Restauration d'une roselière – Marais de la vallée de la Druyes (89)

DOSSIER DE DECLARATION LOI SUR L'EAU AU TITRE DES ARTICLES L-214-1 ET SUIVANTS
DU CODE DE L'ENVIRONNEMENT

RÉPONSE À LA DEMANDE DE COMPLÉMENTS EN DATE DU 25 MARS 2024

Fédération Départementale des Chasseurs de l'Yonne

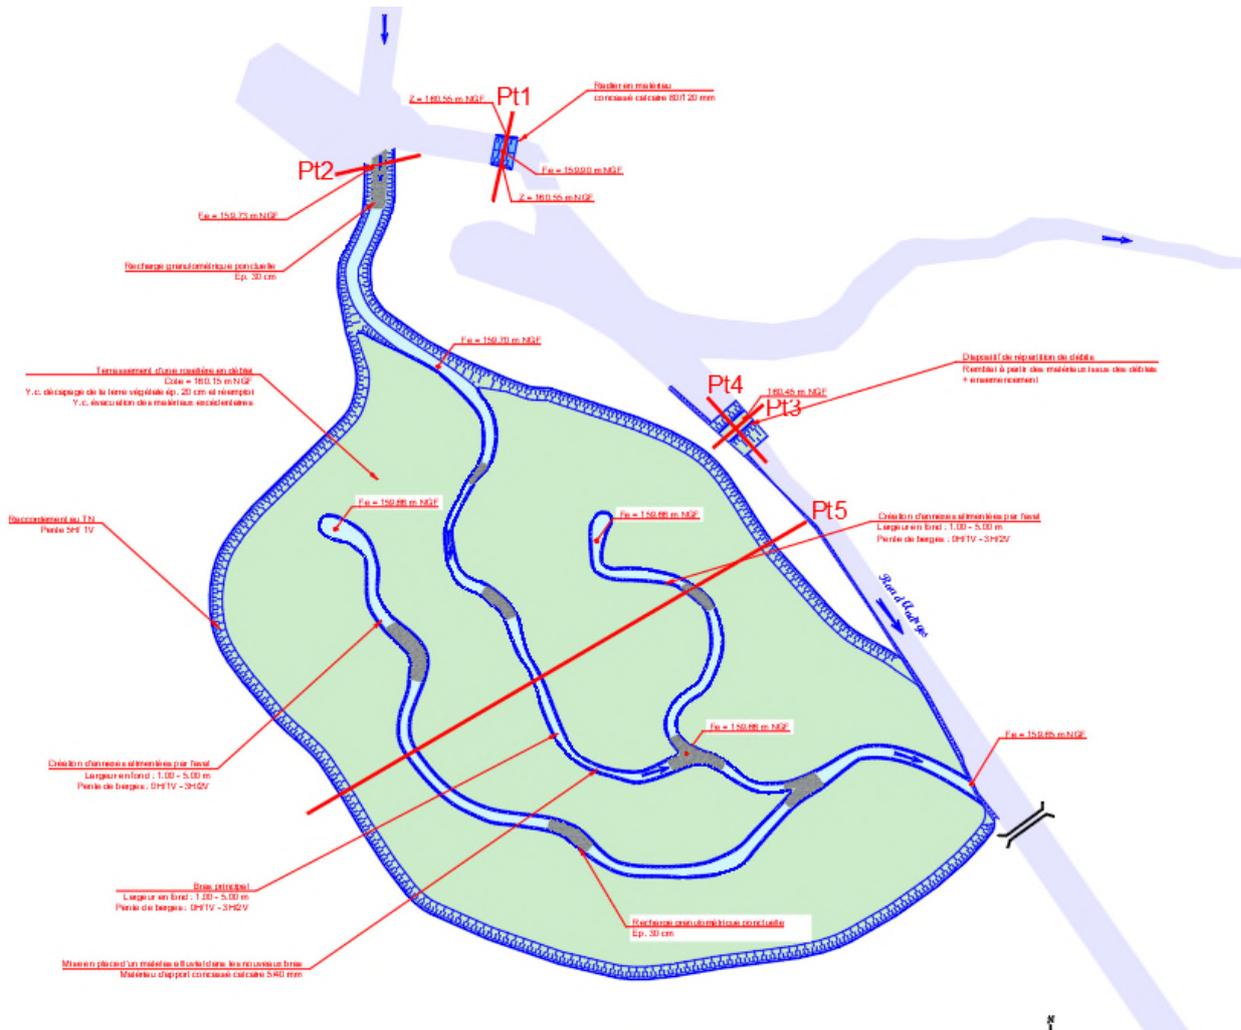
Page 36, il est indiqué que des variations de géométrie du lit (radiers, mouilles) sont prévues tout en gardant en tête que le faciès d'écoulement principal attendu est le plat lentique. **Des précisions doivent être apportées sur cette diversification des profils**, comme le nombre et la longueur de radiers créés.

La diversification des nouveaux lits sera effectuée avec l'appui du MOE. Les variations dans la géométrie des nouveaux lits seront donc implantées directement sur le terrain, afin de garantir un rendu le plus naturel possible.

Environ 100.00 ml de recharge est prévue, soit +/- 17% du linéaire de bras aménagés.

Leur géométrie sera variable selon les modalités suivantes :

- Les nouveaux lits auront une largeur en fond très variable, soit de 1.00 à 5.00 m environ : l'objectif est de favoriser au maximum la diversité des milieux aquatiques nouvellement créés ;
- Les pentes de berges seront ajustées notamment à la suite de la planche d'essai du nouveau lit (en fonction des caractéristiques des matériaux rencontrés), elles varieront d'un profil subvertical à une pente de 3H/2V environ ;
- La profondeur moyenne des lits sera de 0.50 m environ, mais des fosses seront ponctuellement créées, jusqu'à une profondeur de 0.80 m environ ;

- En fonction des rémanents végétaux disponibles, il pourra être disposé sur site des souches afin de diversifier les habitats.

Localisation des zones de recharge alluviale

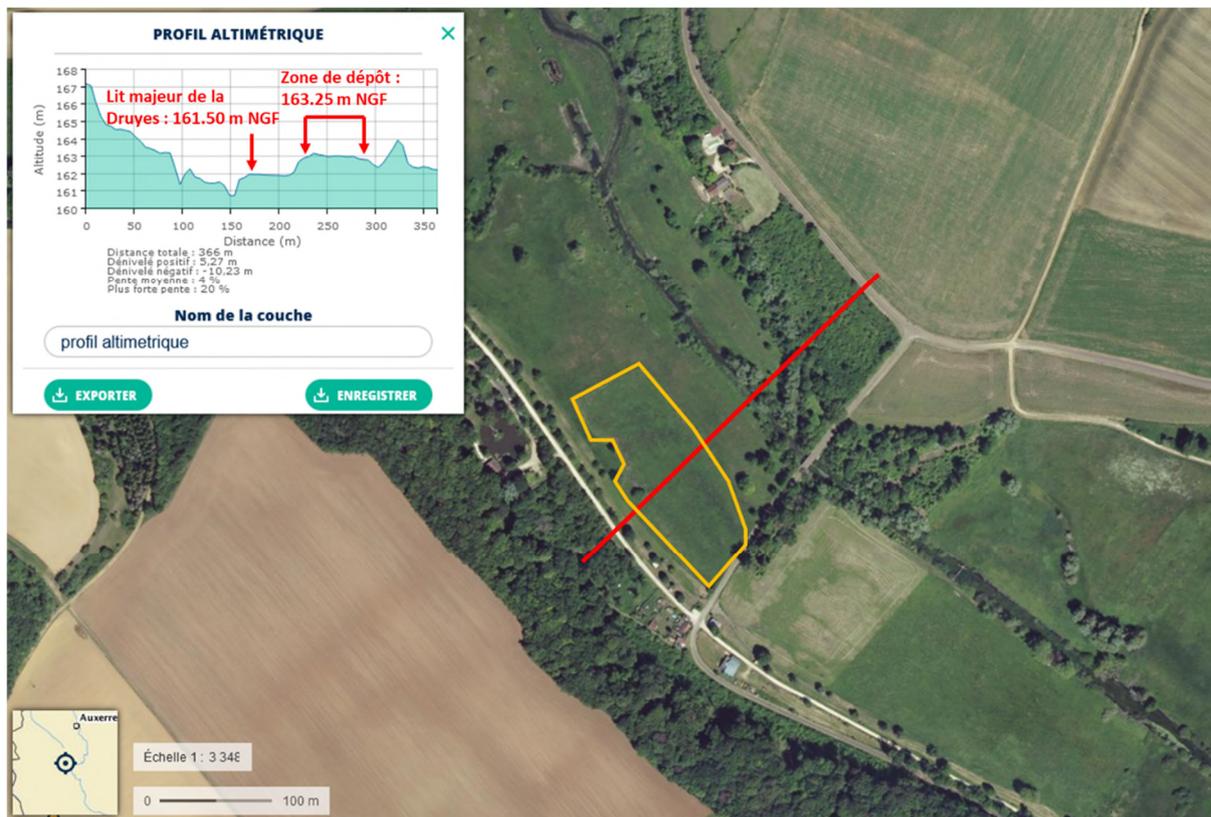
La mise en place d'un matelas alluvial est prévue dans les nouveaux bras comme indiqué dans les plans projets en annexe 1. Cette démarche est favorable au milieu afin de lui permettre de retrouver son équilibre. **Cependant, cette opération est à décrire dans le chapitre E du dossier** concernant la Nature, Consistance, Volume et objet de l'IOTA envisagé. Ainsi, l'épaisseur et le volume consacrés à cet aménagement sont à préciser.

Une interrogation se pose sur le volume de recharge prévu. En effet, celui-ci en phase projet était de 220m3 mais avec un point de connexion plus en aval que celui proposé dans le présent dossier. Le volume reste t'il le même sachant que la connexion amont du nouveau bras principal a été déplacée vers l'amont et que celui-ci se trouve donc rallongé ? **Cette valeur doit être vérifiée et/ou consolidée suivant le projet actuel.**

Toutefois, à la demande des partenaires techniques de l'étude, huit zones de recharge **ponctuelles** seront réalisées. Elles seront réalisées à partir de matériaux concassés calcaires 5/40 mm sur une épaisseur de 0.20 m et une longueur d'environ 8.00 à 15.00 m par zone de recharge.

Suite à une évolution de l'implantation de ces zones depuis le dépôt au DLE en DDT, ce volume de recharge prévu est de 80.00 m³. En effet, la volonté de la FDCY est de conserver des zones de substrat non minéral pour favoriser le développement de plantes aquatiques, mais aussi de limiter l'apport de matériaux extérieurs au chantier dans une optique de limitation de son empreinte carbone.

Ces zones de recharge sont localisées en gris sur la figure suivante :
